TESTO DELLE OSSERVAZIONI

OSSERVAZIONE N. 1 : AREA dell'IMPIANTO EOLICO NON IDONEA ai sensi dell'art. 20 com. 8 lettera c quater del Decreto Legislativo n. 199/2021 e ss.mm.ii.

ALLEGATO alle OSSERVAZIONI all' IMPIANTO EOLICO denominato REMPILLO nel COMUNE di PITIGLIANO (GR). Composto da n. 5 immagini e n. 5 pagine

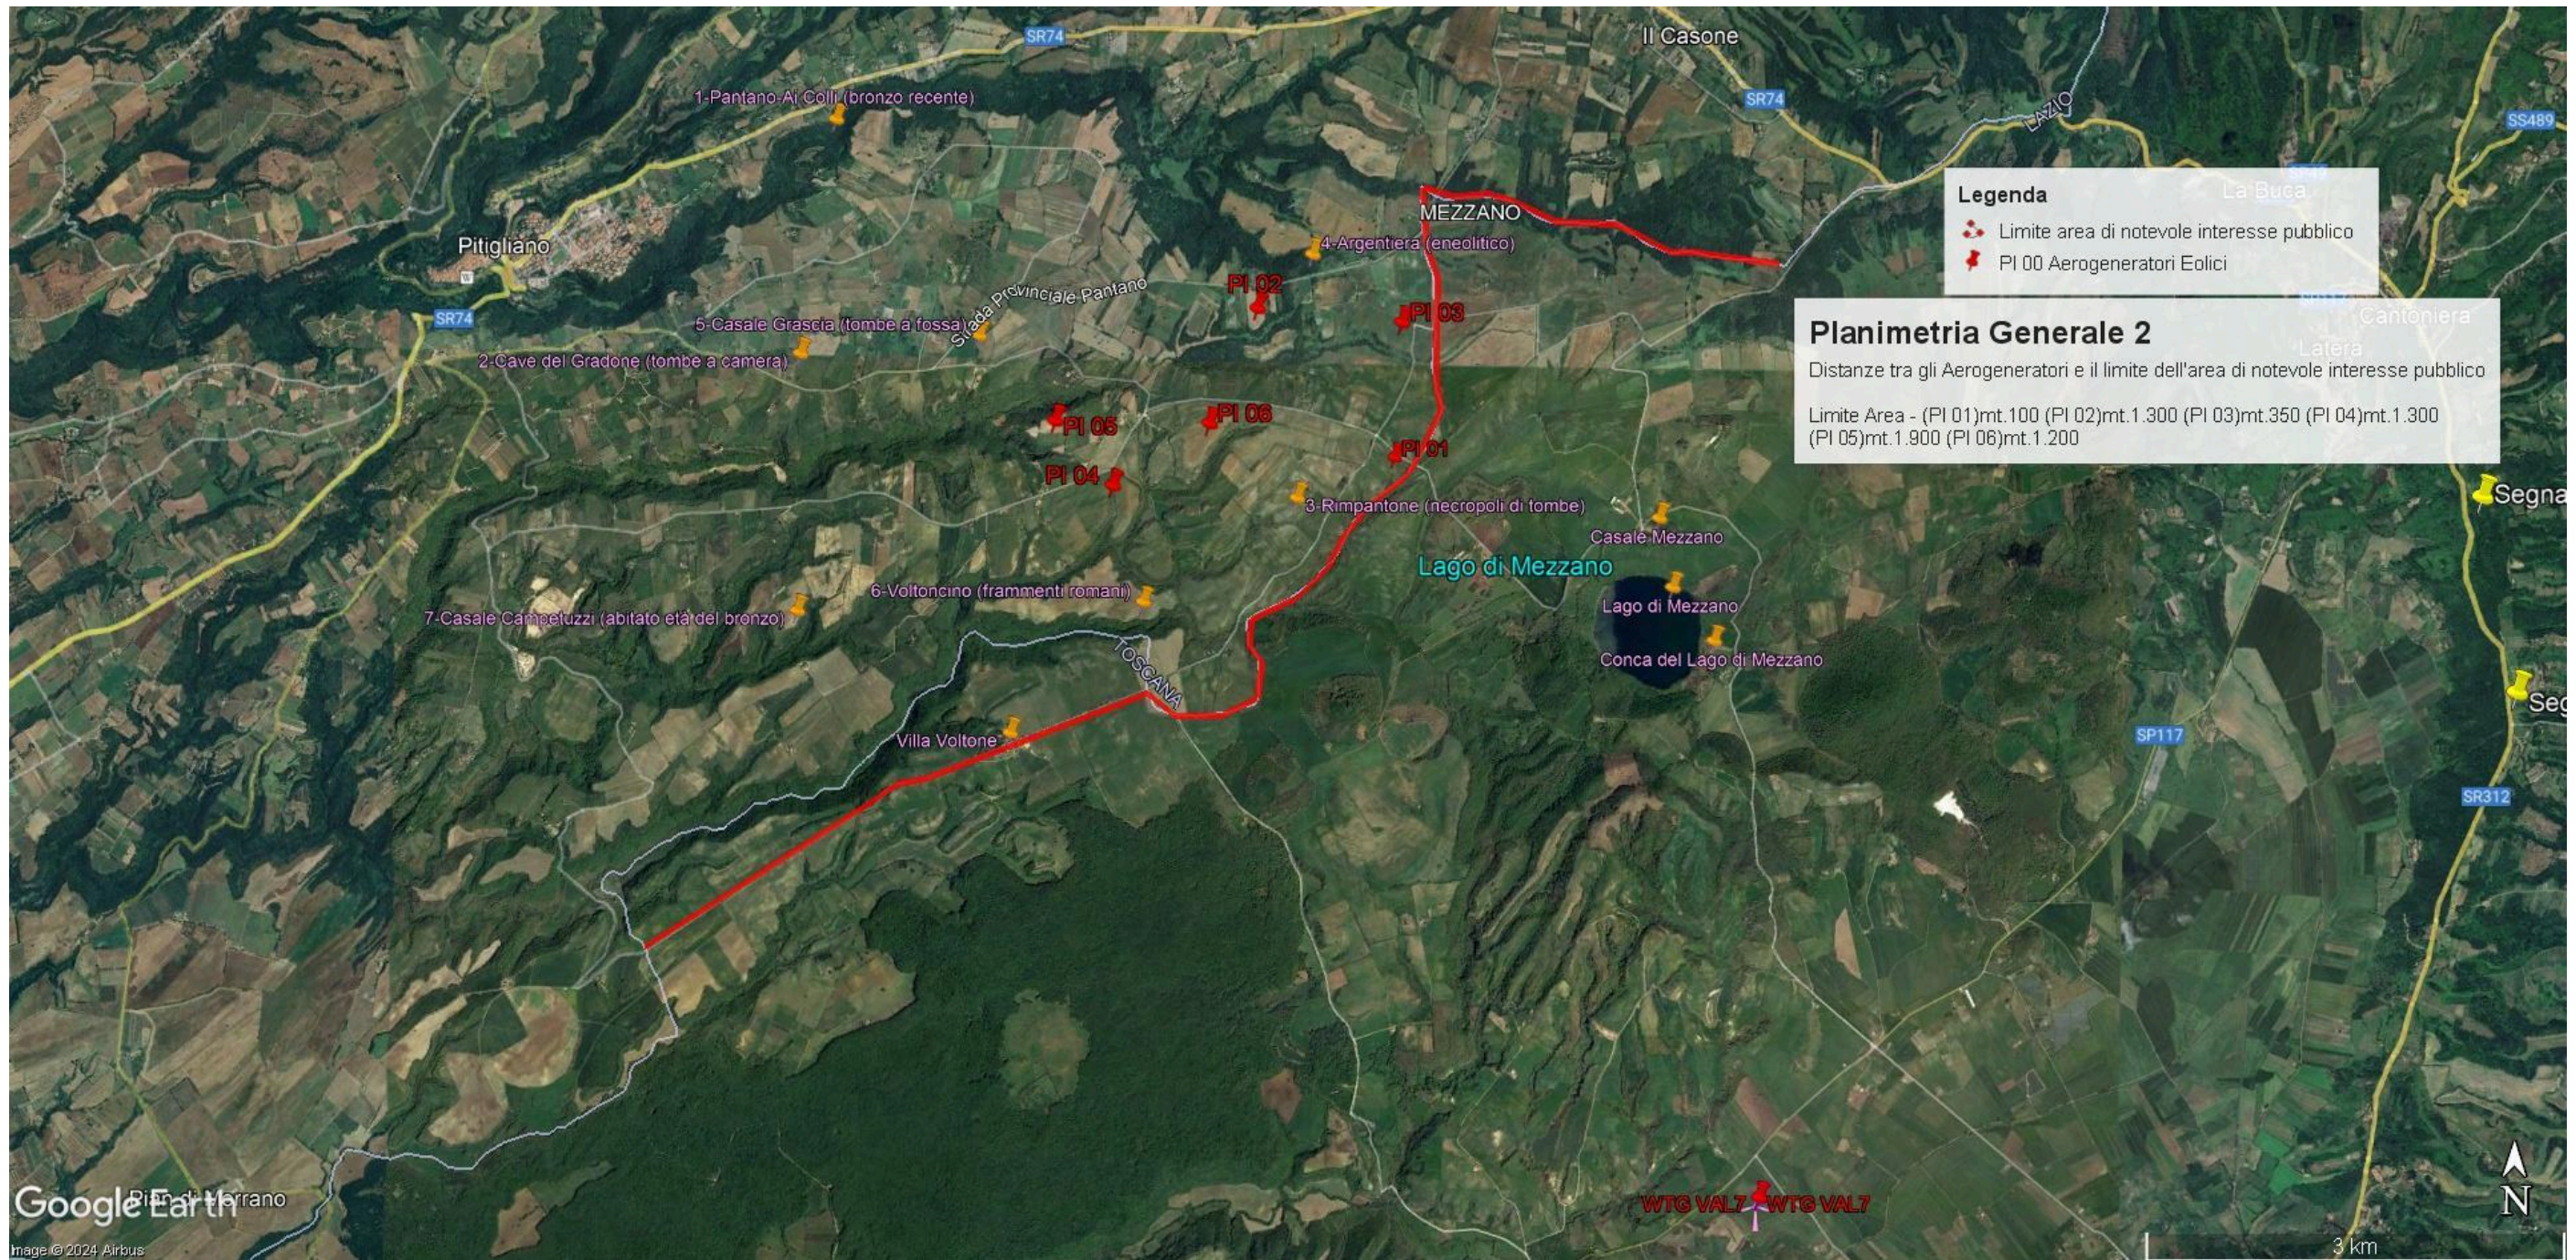
In sintesi, visti l’art. 20 comma 8 lettera c) quater del D.Lgs n 199/2021 e le Linee guida nazionali appena citate, considerato l’enorme impatto dell’impianto eolico industriale denominato “Rempillo” sulla zona paesaggistica di notevole interesse pubblico ben individuata nelle immagini n.1 e n. 2 e sui Beni Culturali evidenziati nell’ immagine n. 3 dell’Allegato alle presenti Osservazioni, per la collocazione delle pale P04 e P05 direttamente all’interno del perimetro di un’area archeologica e per gli impatti anche sull’area intermedia e vasta dei pregiati territori laziali della Tuscia settentrionale e in particolare di quelli del pitiglianese ricco di emergenze agricole, naturalistiche, storiche e archeologiche del periodo etrusco ma non solo, si chiede che venga negata l’autorizzazione all’ insediamento dell’impianto eolico denominato “Rempillo”.

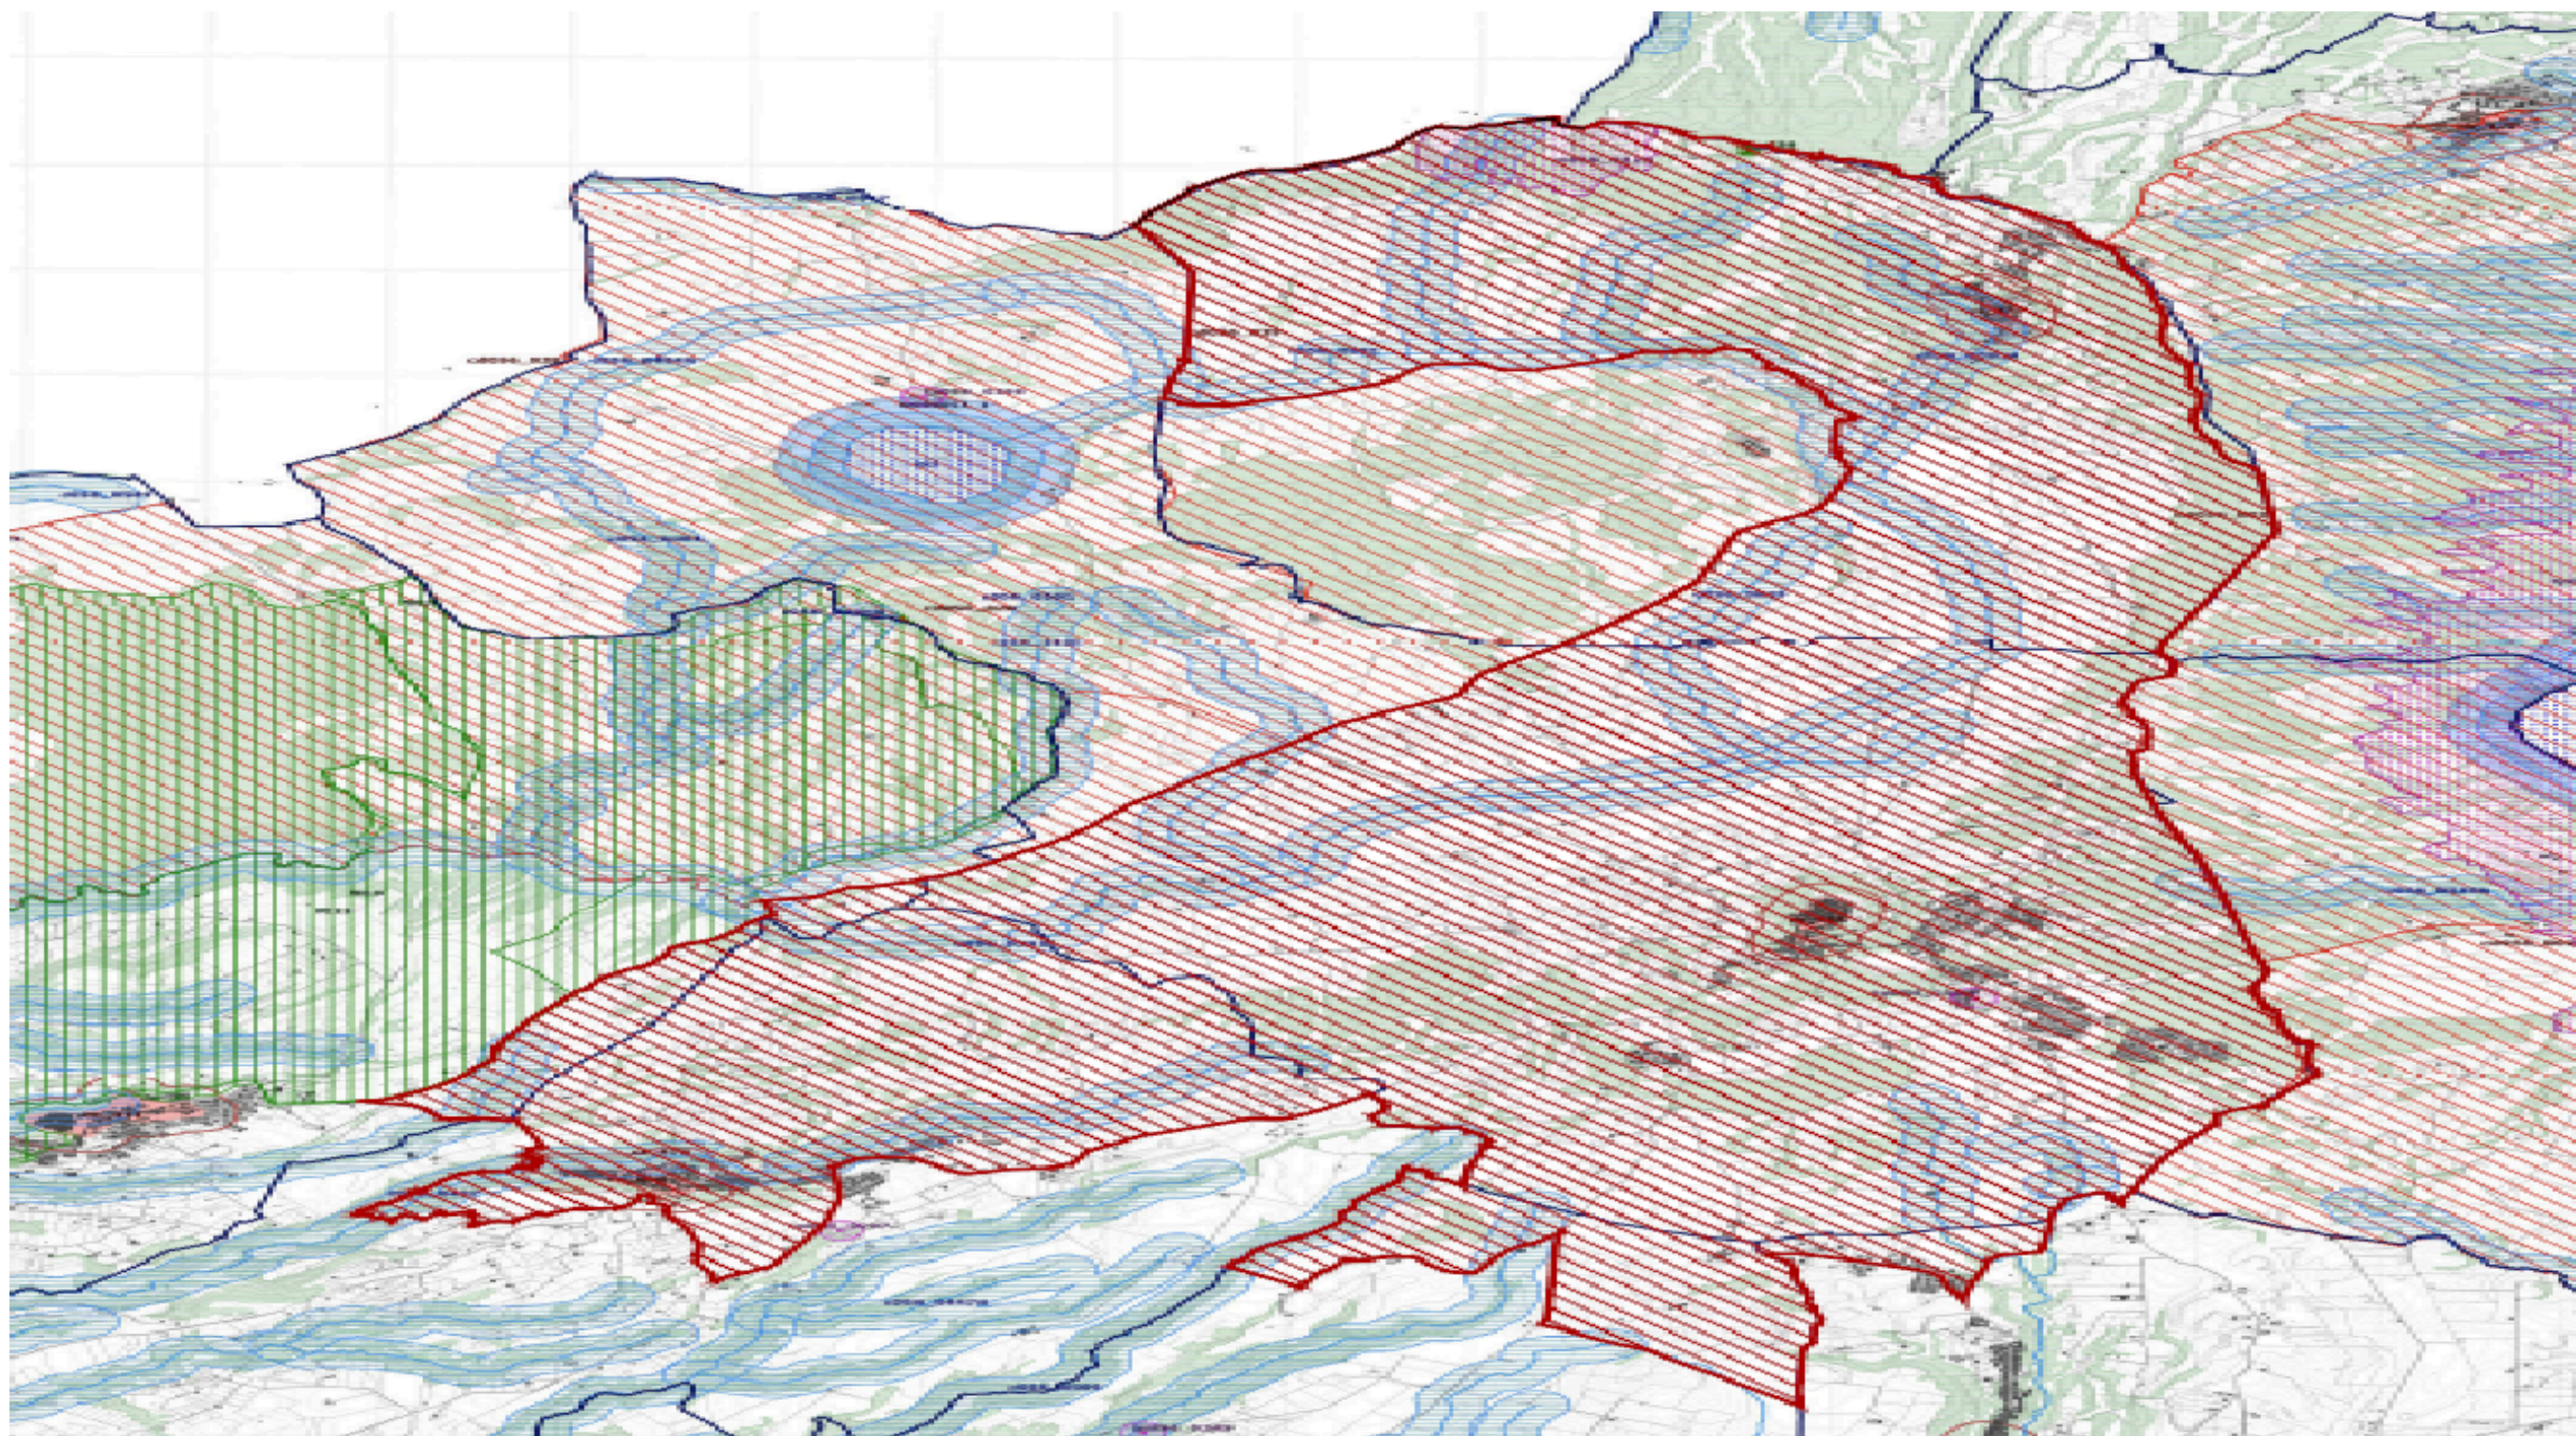
Alla luce del combinato disposto dal "vincolo sul patrimonio paesaggistico (artt. 136 e ss. e 142 del decreto legislativo n. 42/2004 e ss.mm.ii.) e sui beni culturali" (artt. 10 e ss. del decreto legislativo n. 42/2004 e ss.mm.ii.) e dal comma 8 lettera c-quarter del D.Lgs 191/2021 e ss.mm.ii si evince che, ad oggi, le aree in cui sono previsti gli insediamenti dei sei aerogeneratori dell'impianto eolico denominato "Rempillo" non sono idonee perché ricadono tutte all'interno della fascia di rispetto dei **beni paesaggistici di notevole interesse pubblico denominati "Conca del Lago di Mezzano e territorio circostante" (D.M. 22.05.1976)** comprendente anche il **vincolo "Selva del Lamone" (D.M. 22.05.1984)** tutelati **dall'art. 136 del Codice del Beni Culturali e del Paesaggio** e in particolare un aerogeneratori (P01) è a 100 metri dal primo vincolo citato e gli altri cinque compresi in una distanza massima tra 1 km e 2 km (vedi immagine n. 1 dell'ALLEGATO). Nella fascia di rispetto dei 3 km anche la porzione di vincolo rappresentato dalla Selva del Lamone che gode di altre importanti tutele in quanto Riserva Naturale regionale (L. 394/91 e L.R. 29/97), Zona di Protezione speciale (ZPS) insieme ai Monti di Castro collegati tra loro da una Zona di Conservazione Speciale (ZSC), il sistema fluviale Fiume Fiora-Olpeta. La Selva del Lamone oltre il vincolo paesaggistico di notevole interesse pubblico che la rende area non idonea all'installazione degli impianti FER anche nelle sue fasce di rispetto dei 3 km, gode di un'altra tutela che ne rivela l'importanza di area di importanza internazionale per l'avifauna IBA (012) che viene collegata all'altra IBA (099) Lago di Bolsena attraverso la ZPS Caldera di Latera e la ZSC Lago di Mezzano che insieme sono compresi nel vincolo paesaggistico "Conca Lago di Mezzano..." e verranno uniti dal nuovo vincolo paesaggistico "*Ambito paesaggistico, geologico e geomorfologico dell'orlo della caldera di Latera e delle sue pendici interessate dai centri eruttivi periferici*" (si veda a riguardo la proposta pubblicata sul sito del MIC in data 09/08/2023 e

l'immagine n. 2 dell' ALLEGATO) all'area di notevole interesse pubblico "Conca del lago di

Bolsena” (D.M. 24.10.1960). Praticamente una vasta zona che per interesse paesaggistico e naturalistico oltre che storico, archeologico e identitario rappresenta un unicum nel panorama nazionale.

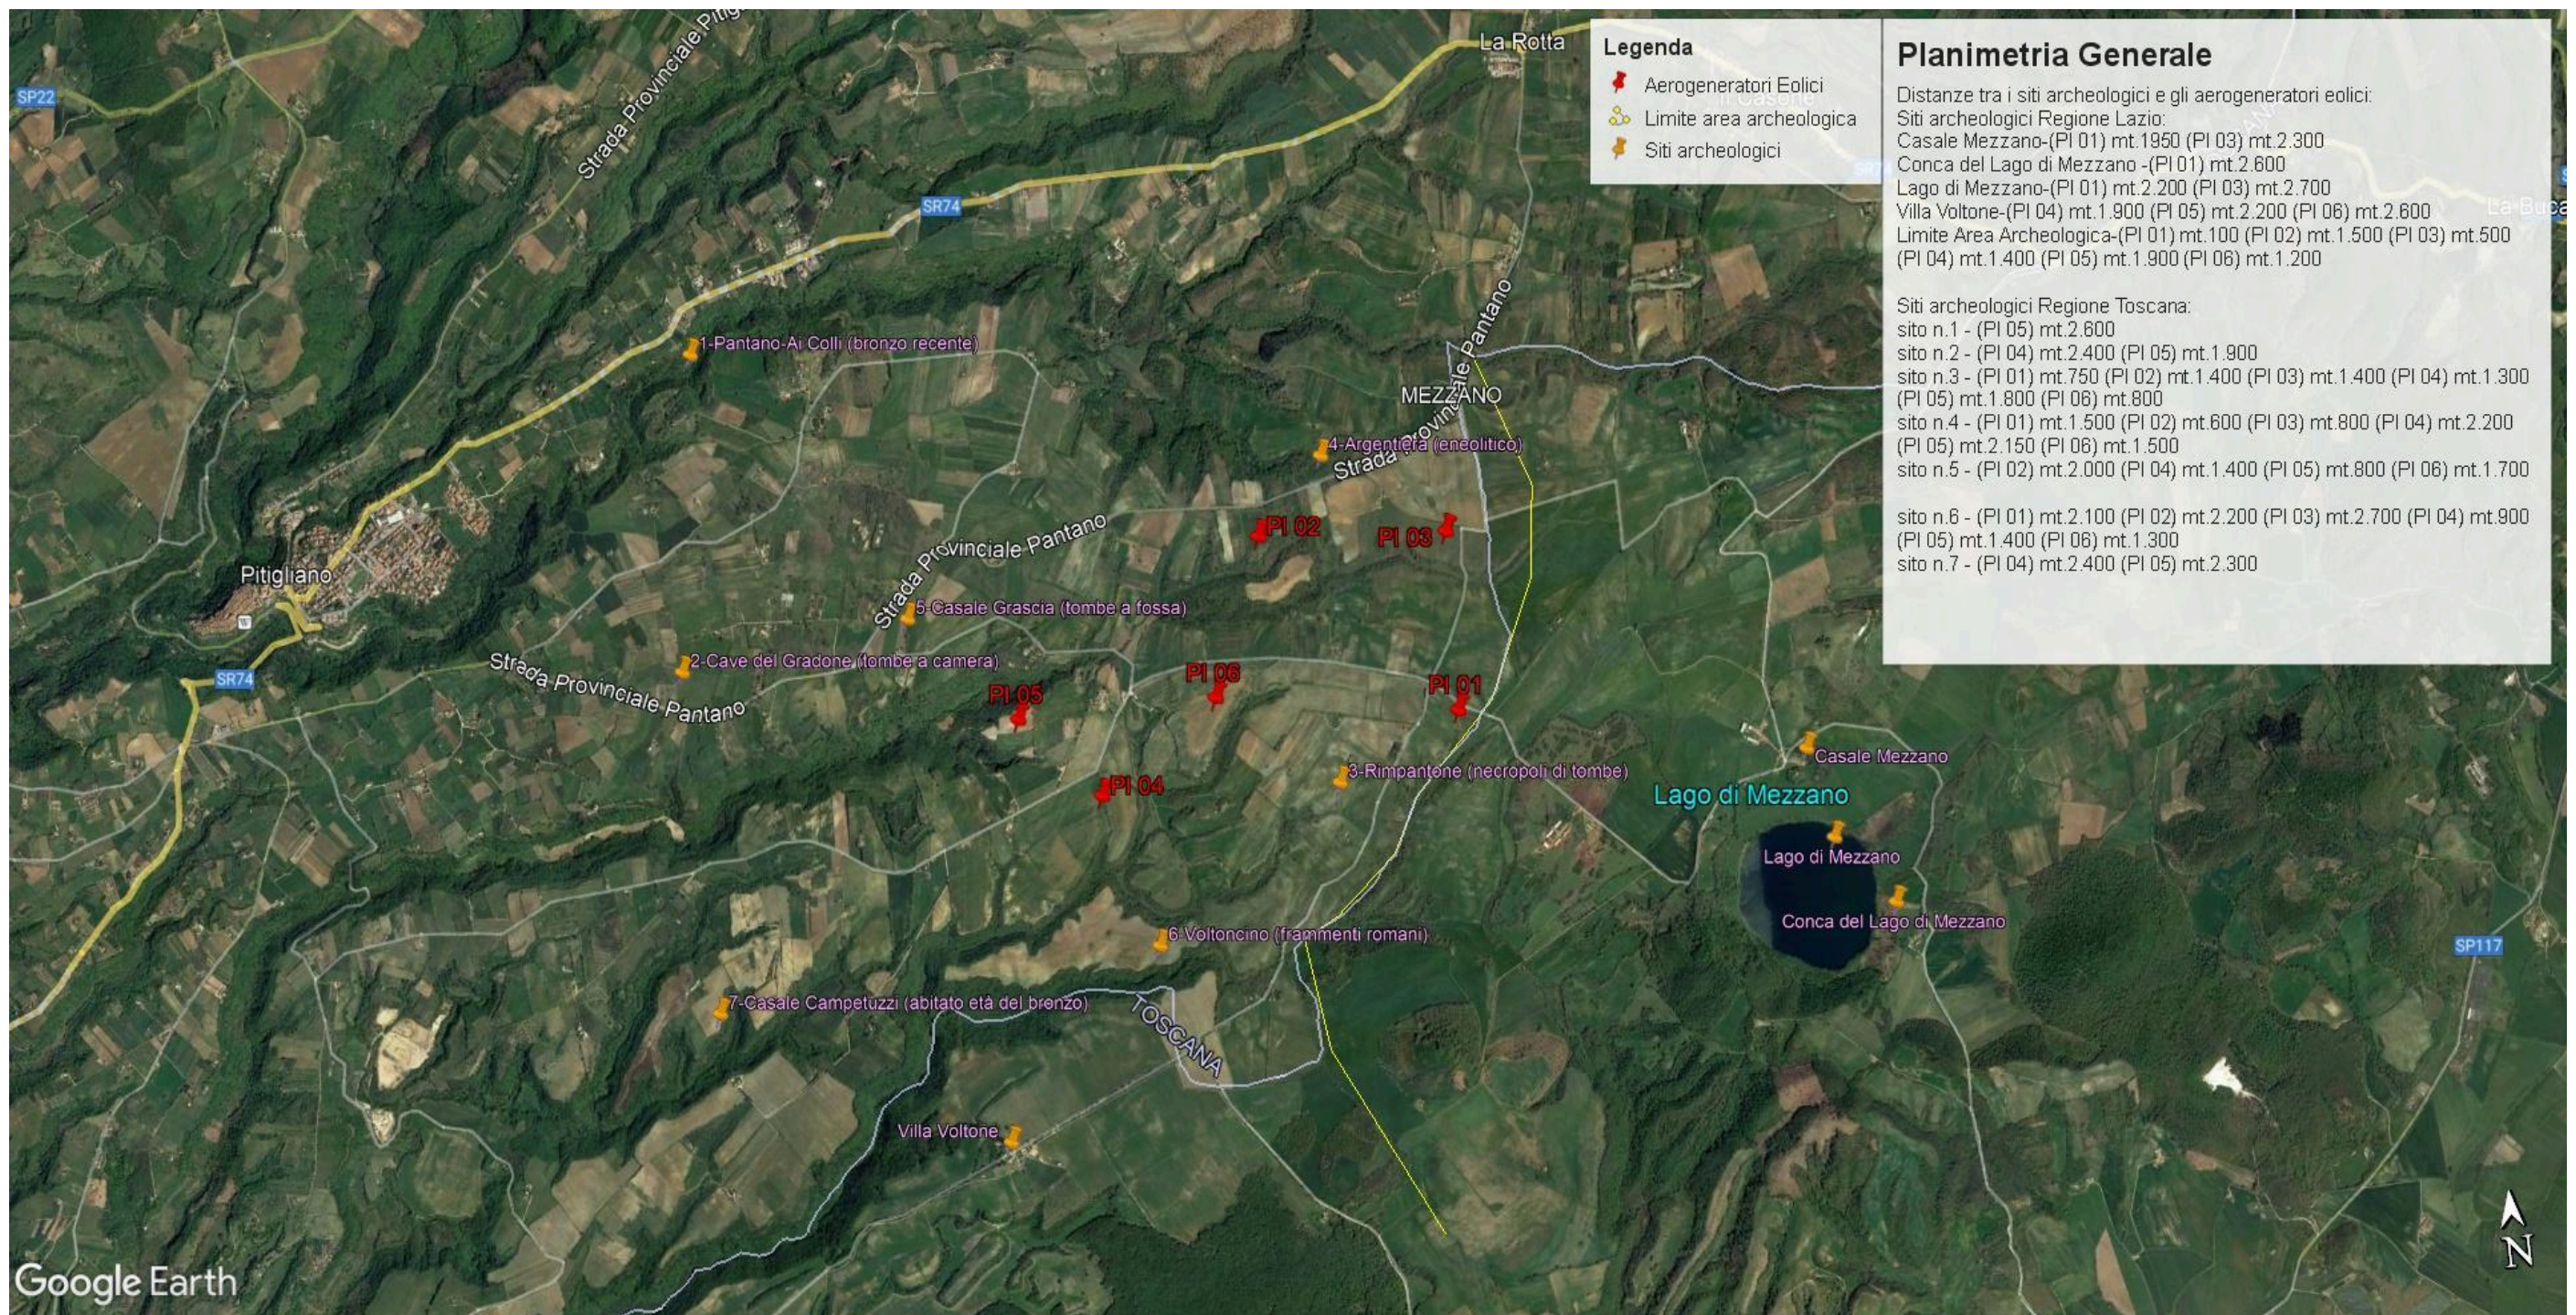
Inoltre, la zona in cui insisterebbe l’impianto eolico industriale Rempillo è compresa nelle fasce di rispetto di 3 km di diversi beni archeologici tutelati dalla parte II del Codice dei Beni Culturali (vedi Allegato, immagine n. 3). Inoltre le pale P04 e P05 ricadono all’interno di un’area archeologica che la Proponente vorrebbe cancellare per il semplice fatto che non è riportata nel documento regionale ma nel documento provinciale come meglio dettagliato nell’Osservazione n. 5. Alla luce di quanto documentato appare chiaro quindi che la collocazione dell’impianto non ha tenuto conto alcuno dei vincoli dell’area nella quale è stato progettato e l’inserimento dell’impianto eolico nel paesaggio e sul territorio non è corretto (Allegato IV delle Linee guida nazionali di cui al D.M dello Sviluppo economico del 10.09.2010).
